Troyes, le 26/04/2021

Réf : JPC/YC/207/2021

Objet : Projet de parc photovoltaïque- Département de l'Aube – Polisot (10)

Demande de servitudes Polisy - Aube (10)

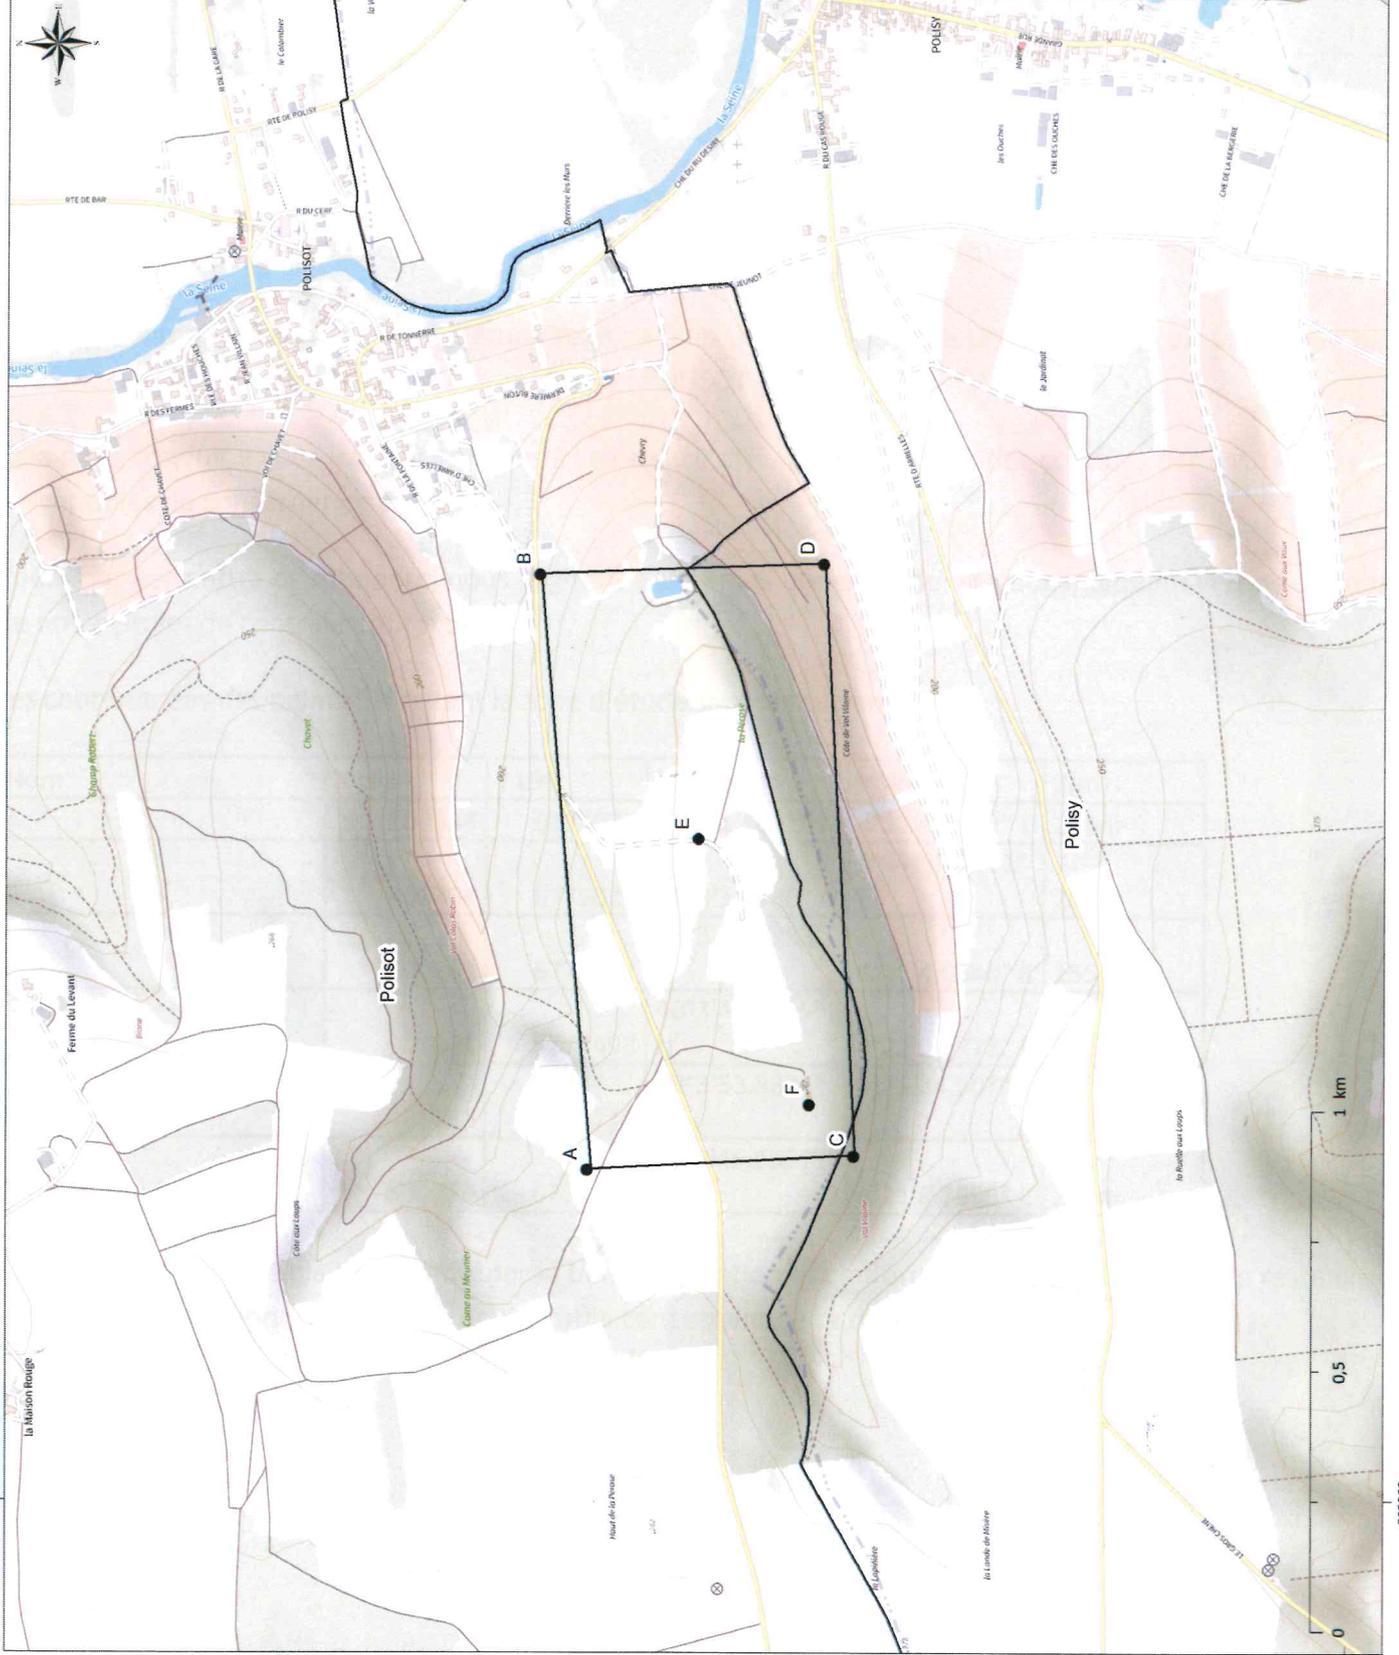
Je vous informe que j'ai pour l'heure un avis défavorable quant à l'implantation d'un parc photovoltaïque sur la commune de Polisot.

Ce projet nécessite de prendre en compte les sensibilités paysagères particulières du secteur envisagé dans le Barrois où toute installation compte tenu du relief est pregnante. Il doit également considérer les servitudes d'utilité publique liées à la protection de monuments historiques présents dans le village et autour du site. Le futur impact visuel et leur porter atteinte sur le paysage proche et lointain dans ces secteurs vierges de toute installation en sera indéniable.

Les sensibilités paysagères y sont donc fortes et l'impact d'un tel projet sur les monuments historiques en abords mais également auprès des sites naturels sera considérable et irréversible, ce qui motive principalement notre opposition au projet.

Les perceptions sur les vignobles champenois du futur parc sur les aspects liés aux paysages et au cadre de vie auront une incidence visuelle nuisible notable et irrémédiable. Cette zone est d'ailleurs répertoriée comme une zone d'exclusion défini dans la charte des coteaux, maisons et caves de Champagne de février 2018. Les signataires de cette charte se sont notamment engagés « à limiter le développement de grands aménagements à proximité de la zone d'engagement des paysages de Champagne » suite à l'avis favorable à l'inscription des Coteaux, Maisons et Caves de Champagne au patrimoine mondial de l'UNESCO, dans la catégorie « Paysage culturel » le 4 juillet 2015.
